RZUT PARTERU - ZMIANY 1 : 50

USŁUGI PROJEKTOWE w BUDOWNICTWIE		
	inż. Mieczysław Amanowicz		
	66-400 Gorzów Wlkp. ul. Warszawskiego 33/9 tel. 506 606 890		
	Opinia techniczna elementów wykończeniowych Sali Gimnast. Kostrzyn n/O. ul. Banaszką 1 SP nr 2		
Treść rysunku	RZUT PRZYZIEMIA ZE ZMIANAMI		
Projektant	inż. M. Amanowicz	Nr uprawnień	87/88/Gw
		Data	24.04.2014 r.
Specjalność konstrukcje w zakresie pełnym i architektura w zakresie ograniczonym		7/75/Gw 86/94/Gw	
Branża		Budowlana	
		Nr rysunku	3.

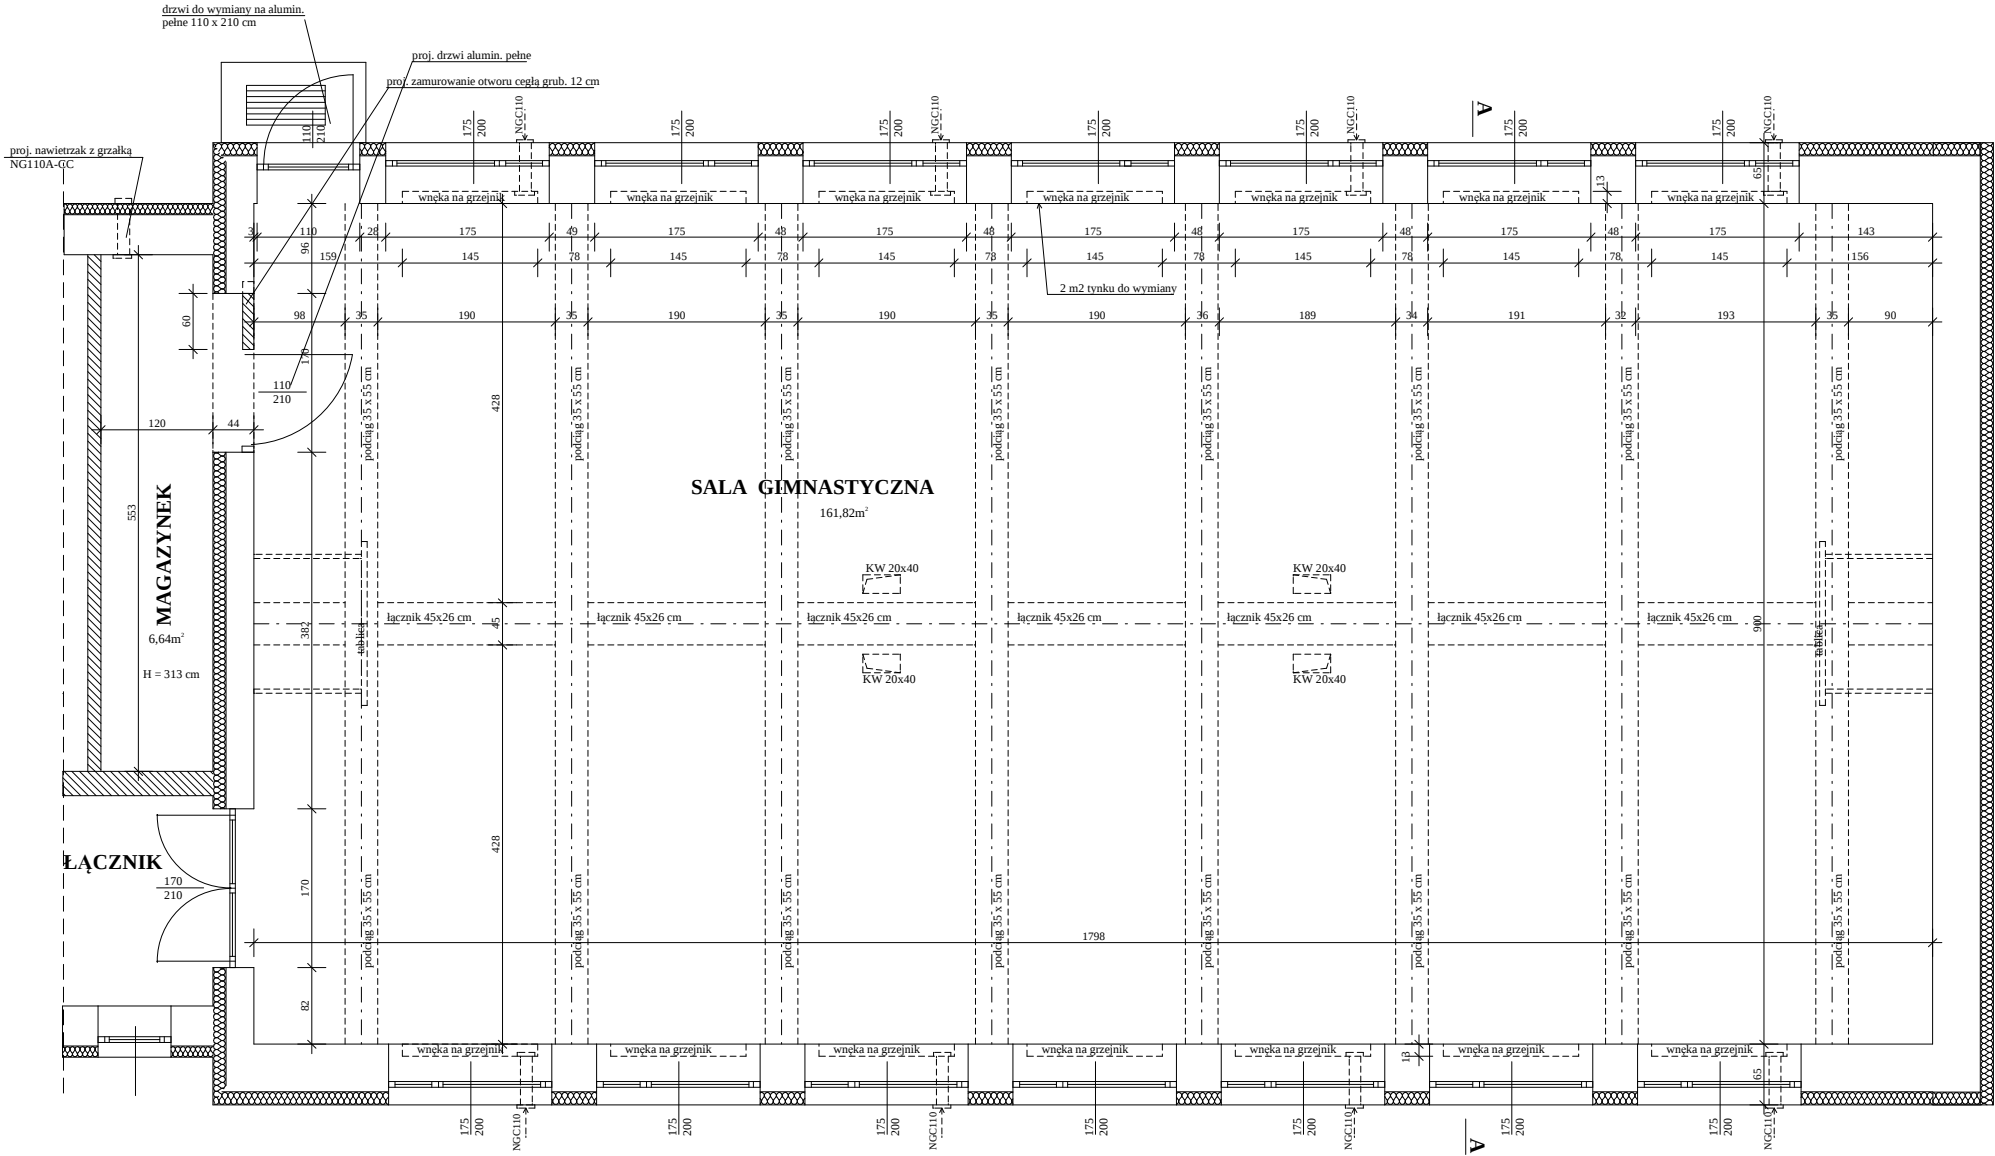
OZNACZENIA:
KW proj. wymiana kanału wentylacyjnego z blachy tytan-cynk.- 20 x 40 x 100 cm
NGC110 proj. nawietrzak z grzałką = 110 typ. NGC110A-CC
